改善箇所説明図

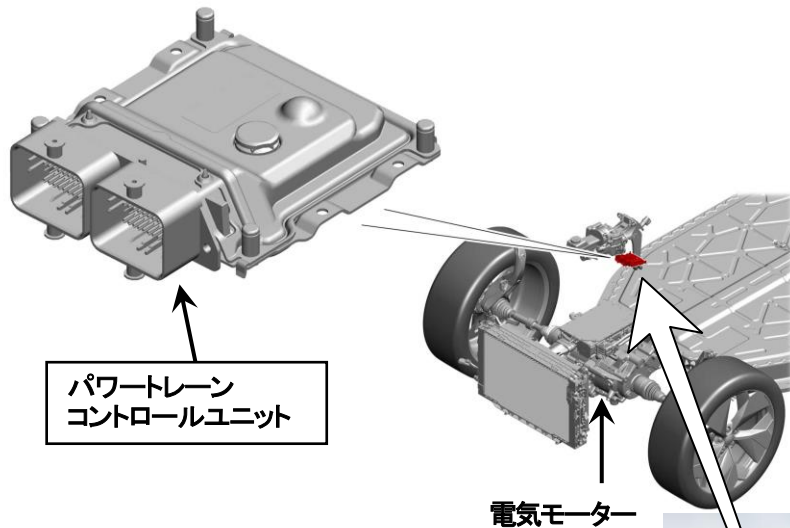
基準不適合発生箇所

パワートレインコントロールユニットにおいて、回生ブレーキのプログラムが不適切なため、回生ブレーキが失陥した際に摩擦ブレーキに移行するまでの時間が長くなることがある。そのため、保安基準第12条（制動装置）の基準を満たさないおそれがある。

改善の内容

全車両、パワートレインコントロールユニットのプログラムを正規のプログラムに書き換える。

識別：助手席ドアヒンジボルトに白ペイントを塗布する。
